Oppdragsgiver: Bergen kommune  
Oppdragsnavn: Bergen kommune Rammeavtale VA Garnes RA - reguleringsplan  
Oppdragsnummer: 615086-04  
Utarbeidet av: Anja Vik  
Oppdragsleder: Anja Vik  
Dato: 04.04.2024  
Tilgjengelighet: Åpent

## Notat Redegjørelse for endringer ved begrenset høring

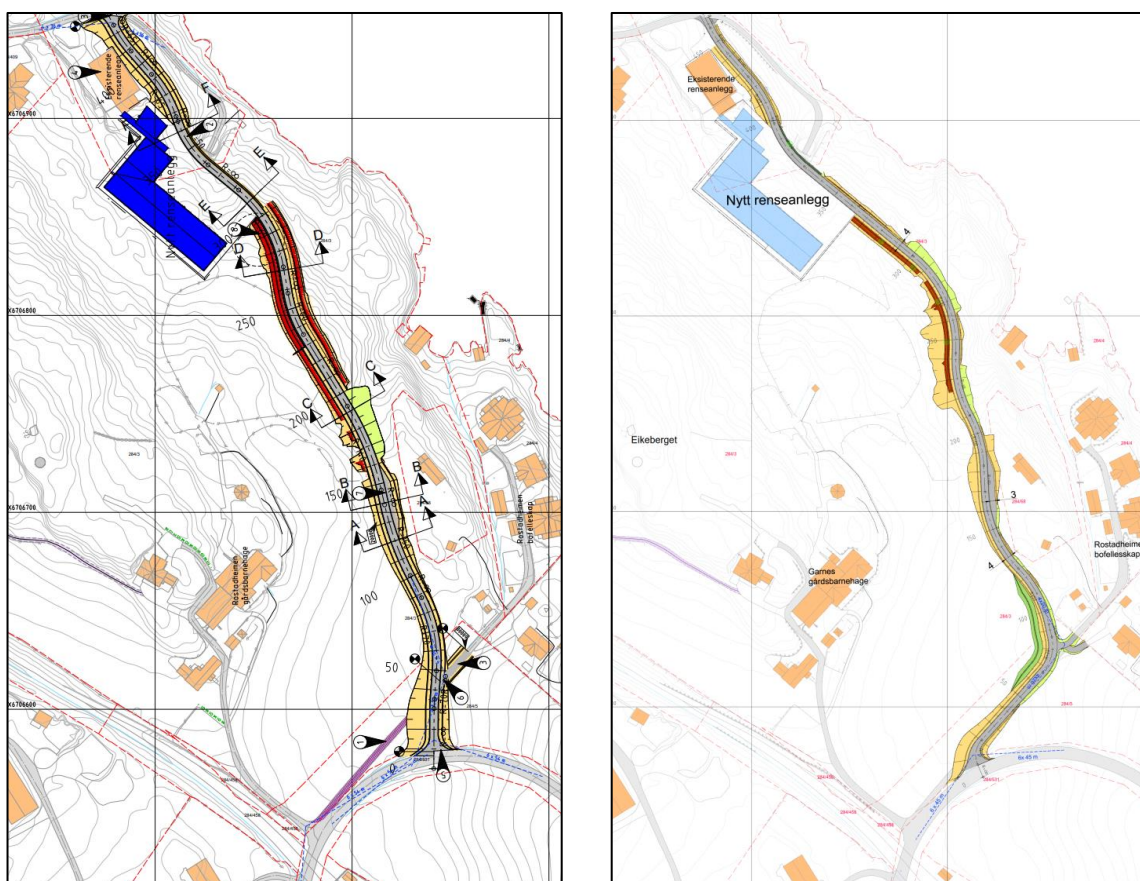
Det presiseres at sammenligningsgrunnlag i planforslag ved offentlig ettersyn, i hovedsak gjelder veitrasé med fjell i grunnen. Viser her til veitegninger med fjell i grunnen datert 01.04.2022 (tegninger TC101, TF101, TF102 og TF103). Der annet gjelder er dette omtalt spesifikt.

Med bakgrunn i at det tidligere var en større usikkerhet knyttet til grunnforholdene i området, var det utarbeidet to sett med veitegninger, ett for løsmasser i grunnen og ett for fjell i grunnen. I plankartet var det regulert areal for skjærings- og skråningsutslag i forhold til en situasjon med løsmasser i grunnen, ettersom denne situasjonen stod for et større inngrep i bredden.

Figur 4: Til venstre: Utsnitt av plankart ved offentlig ettersyn, datert 29.06.2022 (grunnlag for plankart er veimodell med løsmasser i grunnen). Til høyre: Utsnitt av forslag til justert plankart, datert 04.04.2024.

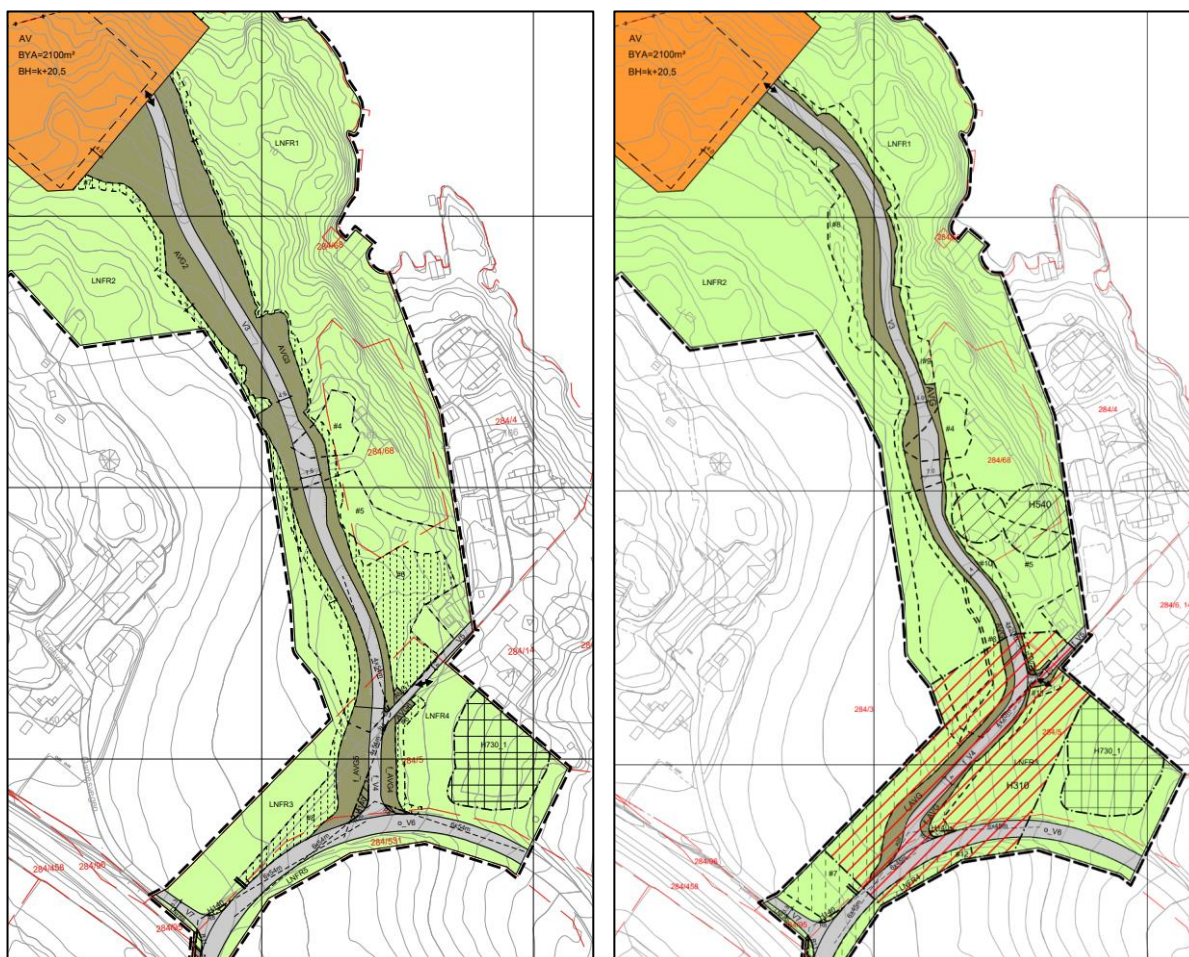
- Hovedbredde for f\_V4, V3 og V2 er justert fra 4,5 til 4 meter.
- Møteplass på V3 er justert fra 7,5 til 7 meter i bredden.
- Traseen for f\_V4 og V3 er flyttet lengre øst, omtrentlig fra påkobling f\_V5 (tidligere V5, avkjørsel Rostadheimen) og frem til området for AV (område for avløpsanlegg).

- Påkoblingspunkt for den nye tilkomstveien (f\_V4) til kommunal vei Garnesvegen (o\_V6) er flyttet lengre mot vest og den opprinnelige avkjørselen til Rostadheimen.

- Første del av tilkomstveien (f\_V4) er flyttet til å gå omtrentlig i trasé for eksisterende avkjørsel til Rostadheimen.
- Avkjørsel for Rostadheimen f\_V5 (tidligere V5), er blitt kortere, og treffer tilkomstvei f\_V4 lengre nord med en sving/knekk inn på f\_V4.

- Avkjørselspil for tomt gnr. 284, bnr. 6 er blitt tilpasset endret trasé for f\_V4.
- Skille mellom f\_V4 og V3 er blitt flyttet til eiendomsgrensen mellom gnr. 284, bnr. 5 og gnr. 284, bnr. 3, dette i hovedsak fordi påkoblingspunktet mot f\_V5 (tidligere V5) er flyttet.

- Ettersom det tidligere ved en feil var brukt siktkrav i forhold til veikryss, er dette nå endre siktkrav for avkjørsler:
  - Sikt fra V2 til V1 er endret fra 4x36m til 3x20m.

- Sikt fra f\_V4 til o\_V6 er endret fra 6x54 m til 6x45 m
  - Sikt fra f\_V5 (tidligere V5) til f\_V4 er endret fra 4x54m til 4x20 m
  - Sikt fra V7 til o\_V6 er endret fra 6x54m til 6x45m.

- Areal for annen veggrunn - grøntareal (AVG) er blitt begrenset, og det er heller lagt inn et større areal med midlertidig bygge- og anleggsområde. På deler av det

- Ny faresone for ras- og skredfare (H310) er lagt inn på søndre del av ny tilkomstvei (f\_V4) og deler av kommunal vei (o\_V6), samt sideareal. Her må det gjøres grunnundersøkelser, og dokumentere at tiltak ikke vil kunne påvirke stabiliteten i grunnen negativt, verken i permanent eller under utførelse.
- Ny hensynssone for grønnstruktur (H540) er lagt inn for hule eiker med rotsoner, for å hindre inngrep og graving i eiketrænes rotzone.
- Nytt bestemmelsesområde #6, hvor det er mulig å etablere voll mot akebakke.
- Midlertidig bygge- og anleggsområde #7 er utvidet for å kunne være riggplass/omkjøringsareal under bygging. Tidligere midlertidig bygge- og anleggsområde på østsiden av ny tilkomstvei (tidligere #6) er fjernet.
- Midlertidige bygge- og anleggsområder langs ny tilkomstvei #8-10 (tidligere #6-8) er justert.
- Nye/justerte midlertidige bygge- og anleggsområder #11-13.
